事業計画の変更について

－北清掃工場建替事業－

令和8年3月

東京二十三区清掃一部事務組合

写真 6.3-2(1) 地点②における現況及び将来の天空図 (地上高さ 1.5m) (変更後)

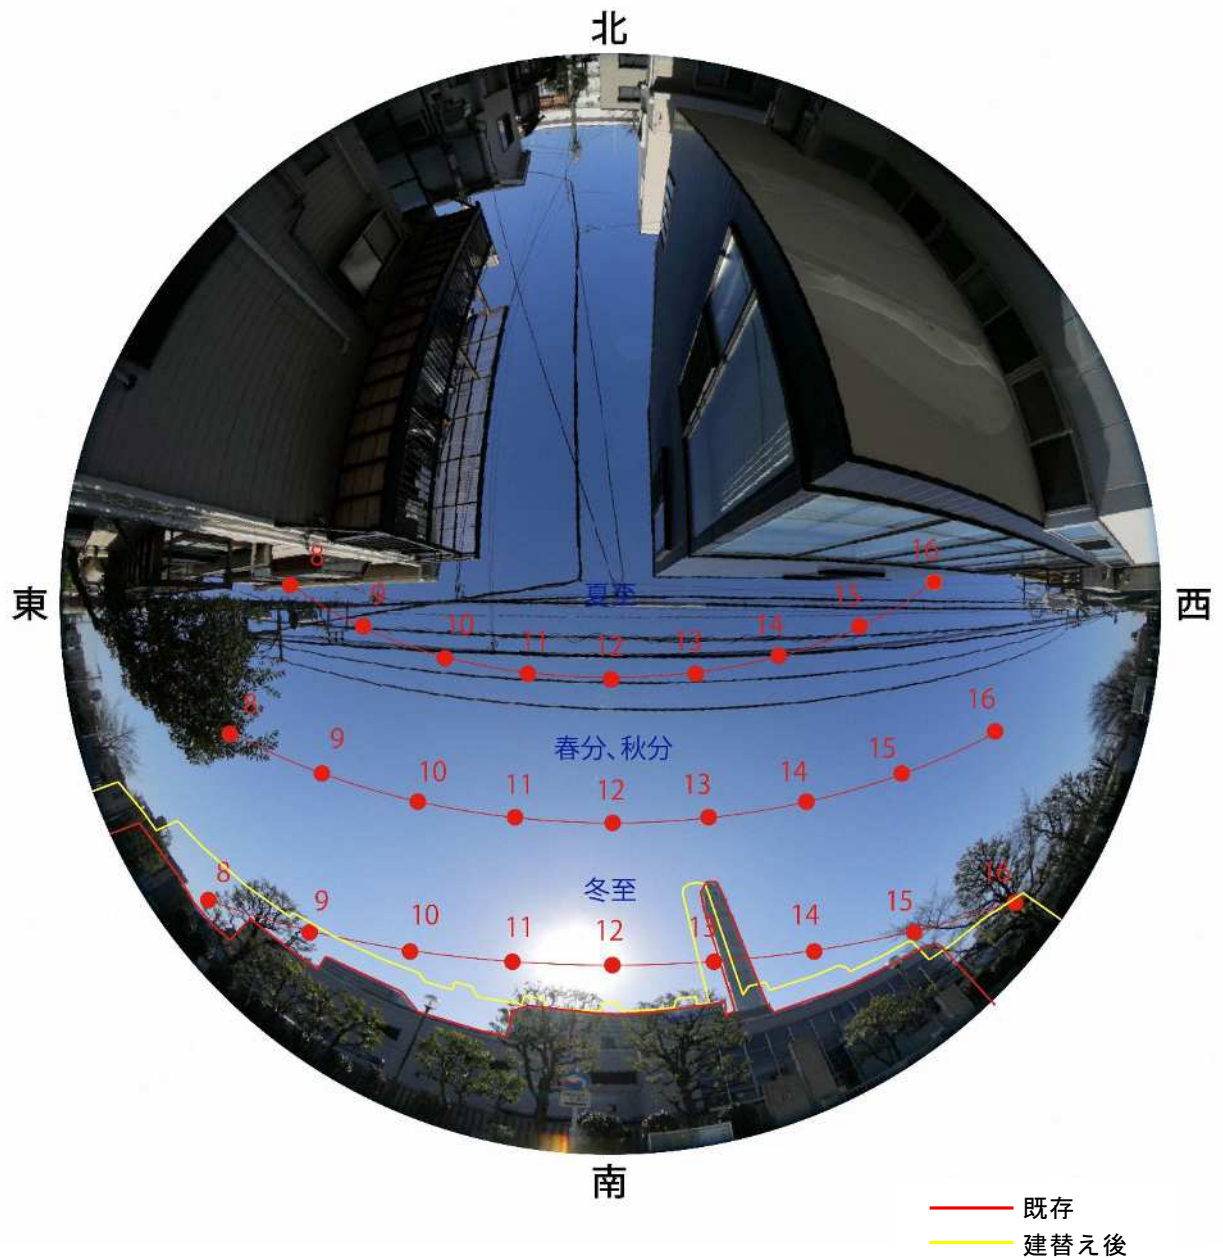
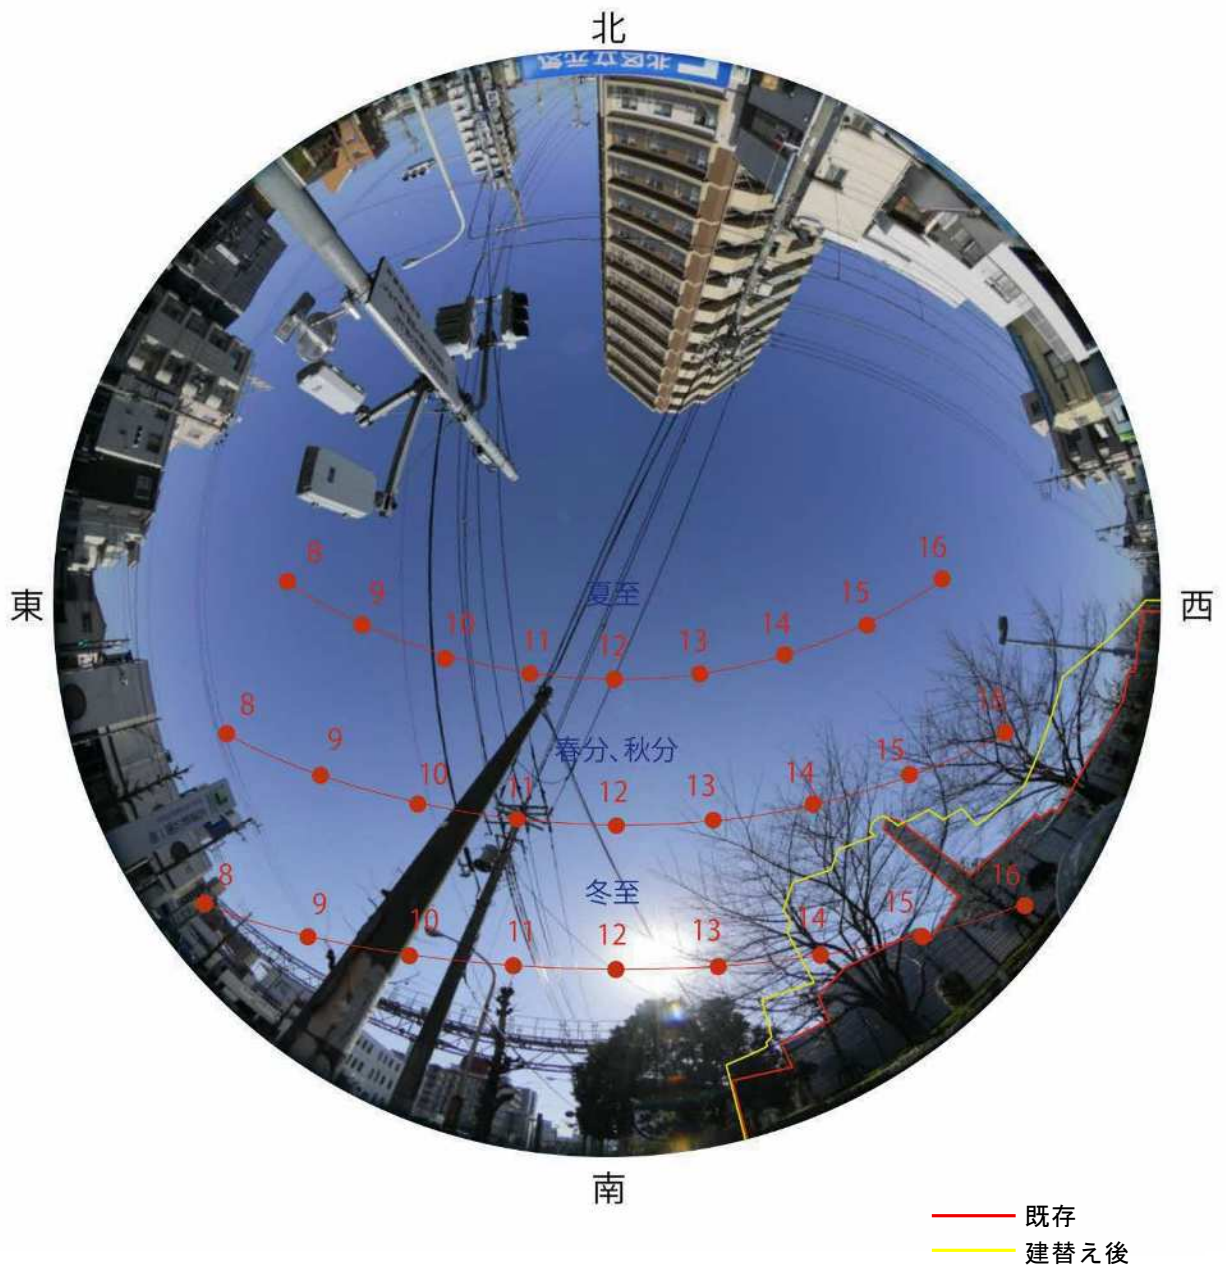
変更後の冬至日の計画建築物による日影時間は、現況と比べると、地点①で変化なし（変更前：約20分減少）、地点②は、約320分（変更前：約80分）の増加、地点③は約50分（変更前：約40分）の増加となった。

図 6.4-1(1) テレビ電波障害予測地域 (地上デジタル波) (変更後)

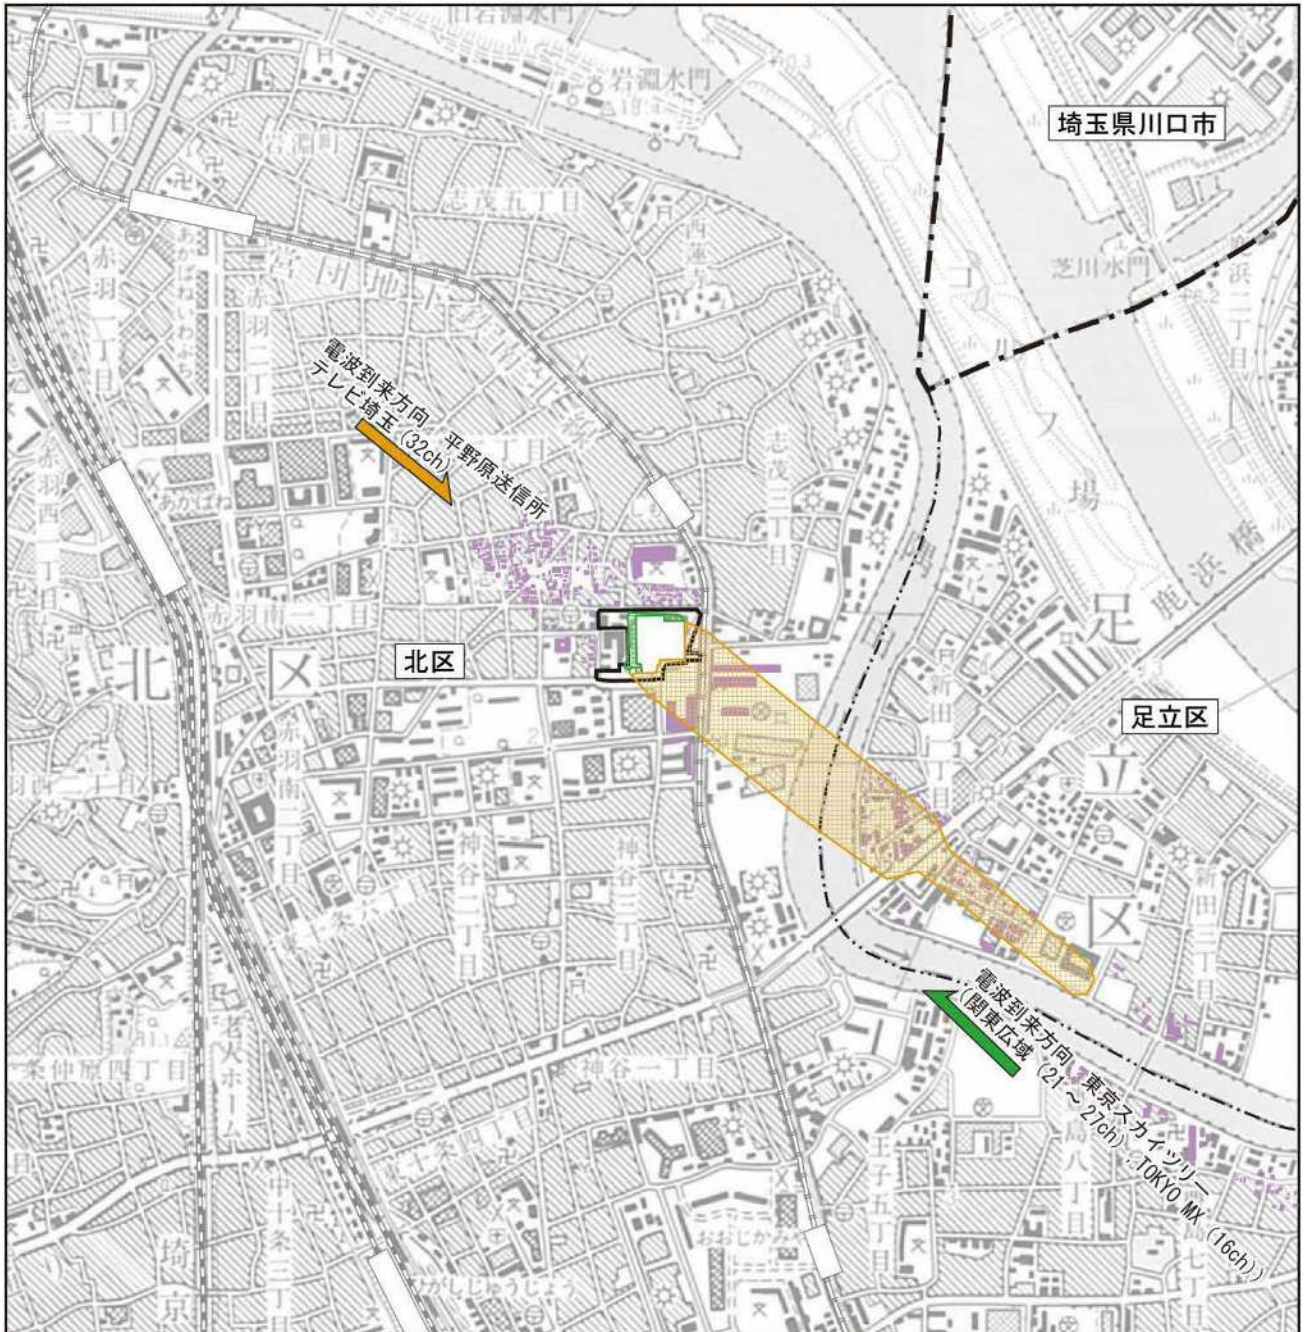
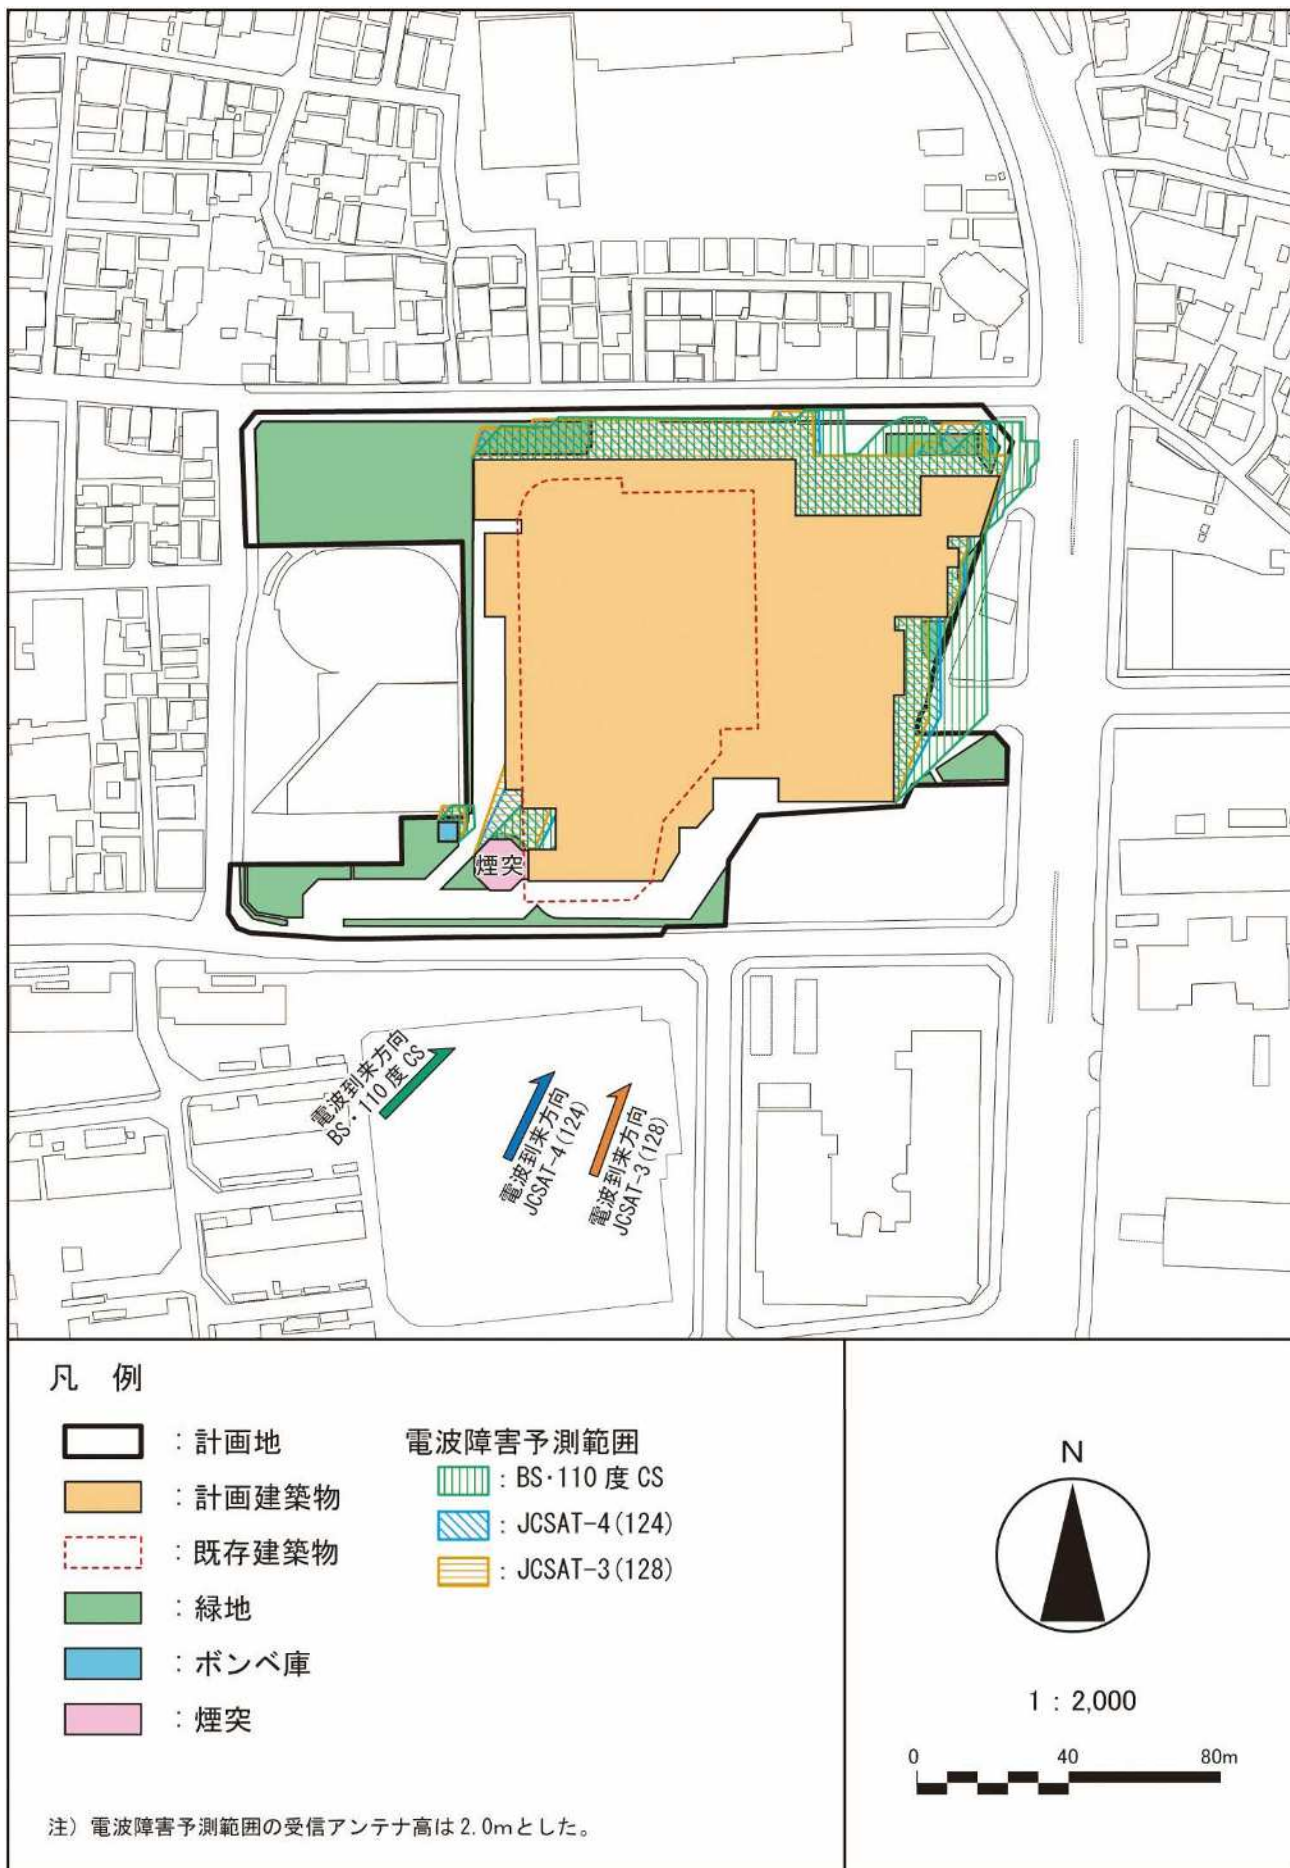
地上デジタル波及び衛星放送による受信障害の範囲の変化は、表 6.4-1 に示すとおりである。地上デジタル波については、東京局(東京スカイツリー)が新たに計画地の北側で長さ約 5 m、幅約 119m 及び西側で長さ約 25m、幅約 72m の範囲においてテレビ電波の遮蔽障害が発生する可能性があるが、北側住宅地には障害を及ぼさない予測となっている。一方、埼玉局はおおむね同程度であった。

図 6.4-2(1) テレビ電波障害予測地域 (衛星放送波) (変更後)

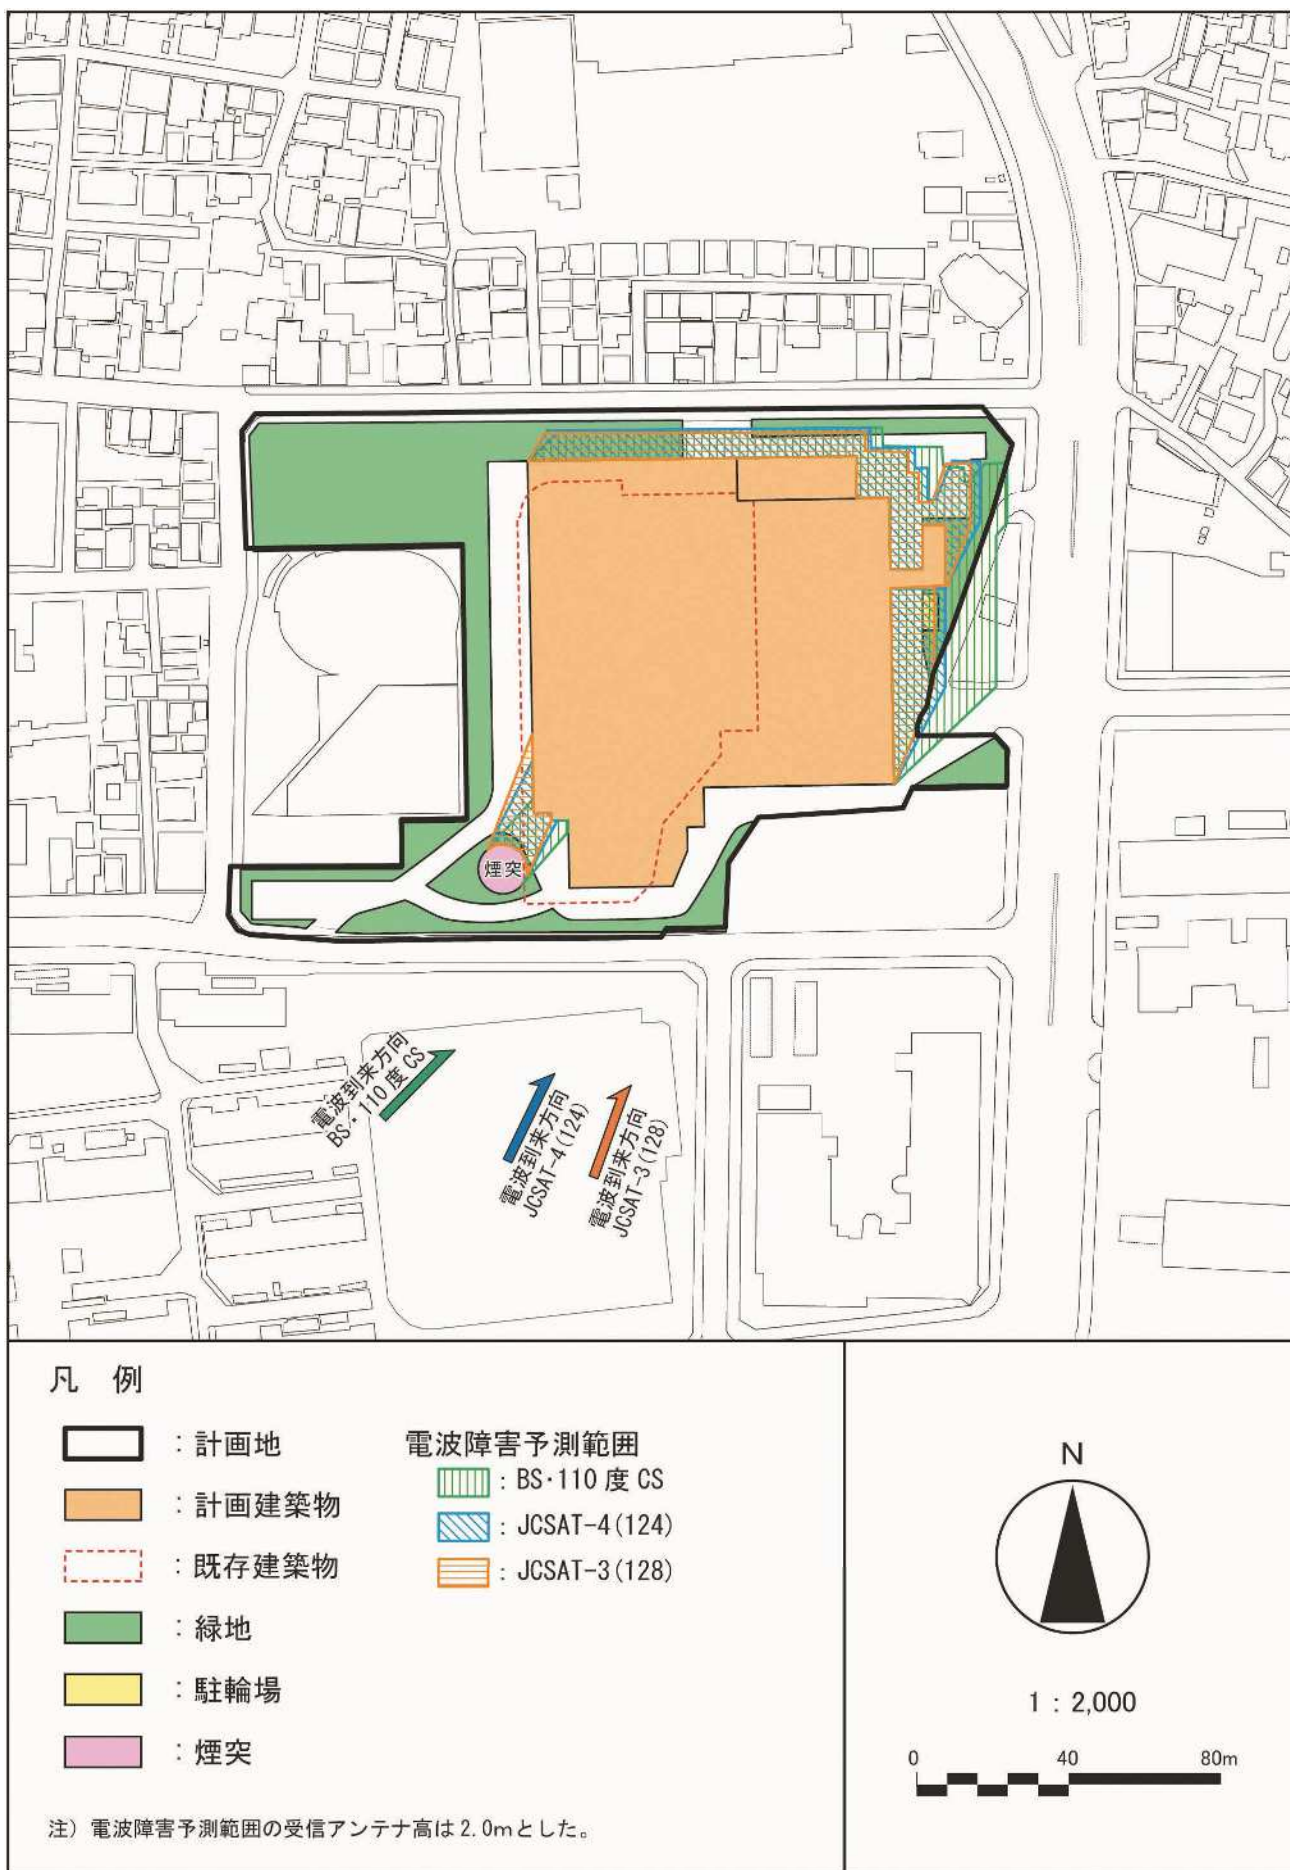
衛星放送については、BS・CS 放送(CS 110°)が計画地の東側で長さ約 18m、幅約 41m 及び北東側で長さ約 8 m、幅約 21m(変更前：東側で長さ約 17m、幅約 42m)、JCSAT-4 が計画地の東側は長さ約 6 m、幅約 12m(変更前：東側で長さ約 4 m、幅約 10m)の範囲においてテレビ電波の遮蔽障害が発生する可能性がある。JCSAT-3 は、新たに計画地の東側で長さ約 3 m、幅約 4 m の範囲においてテレビ電波の遮蔽障害が発生する可能性がある。

また、新設されるボンベ庫により、新たに計画地の西側において BS・CS 放送(CS 110°)は長さ約 3 m、幅約 4 m、JCSAT-4 は長さ約 3 m、幅約 6 m、JCSAT-3 は長さ約 3 m、幅約 6 m の範囲において、テレビ電波の遮蔽障害が発生する可能性があるが、住宅地には障害を及ぼさない予測となっている。

図 2.1-1(1) 建設機械からの汚染物質排出量（窒素酸化物）（変更後）

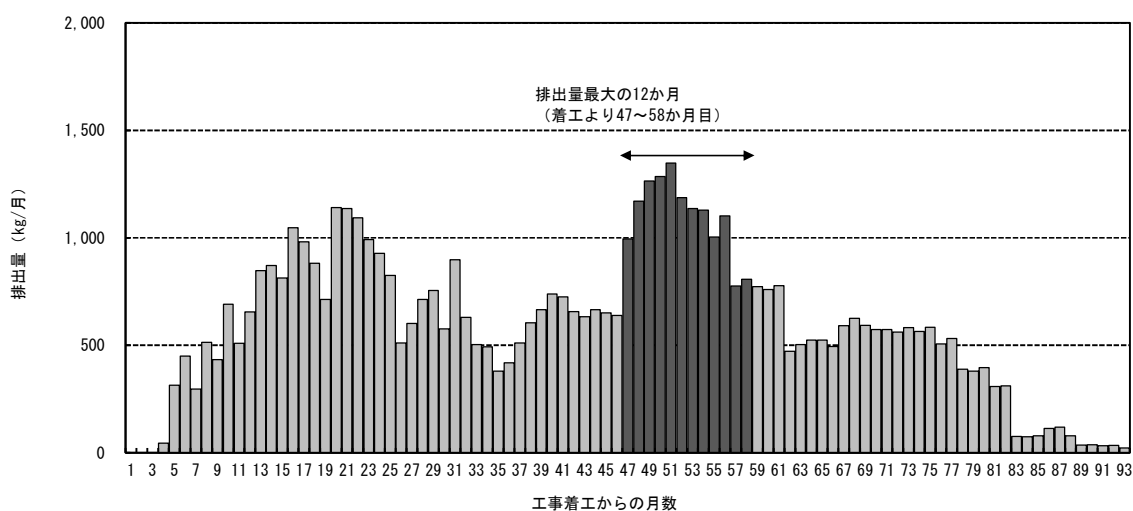
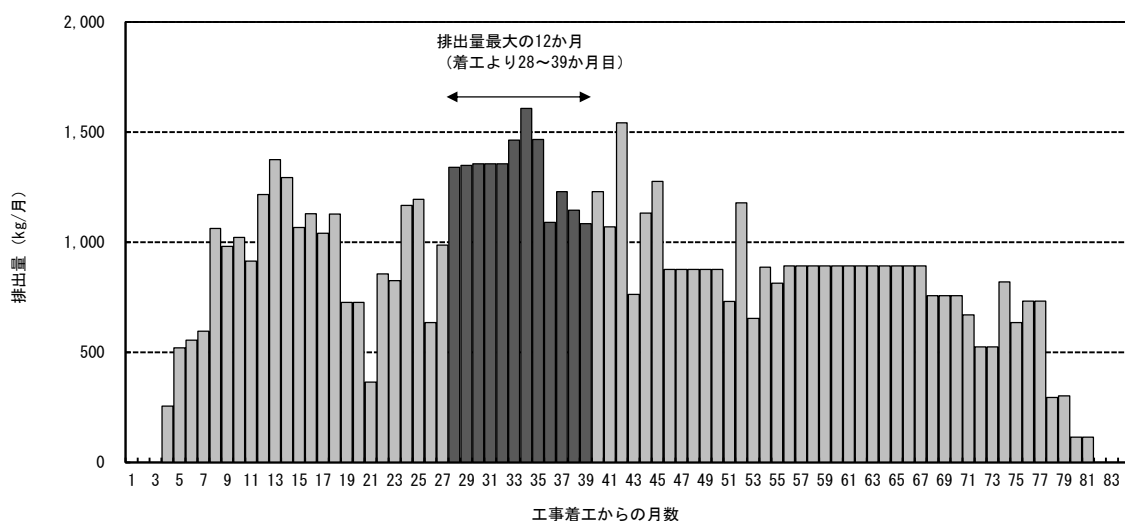
建設機械の稼働に伴い発生する大気汚染物質の 12 か月間最大排出量について、窒素酸化物排出量は、変更後 13,207kg/年（工事開始後 47 か月目から 58 か月目）であり、変更前 15,843kg/年（工事開始後 28 か月目から 39 か月目）に対し減少している。
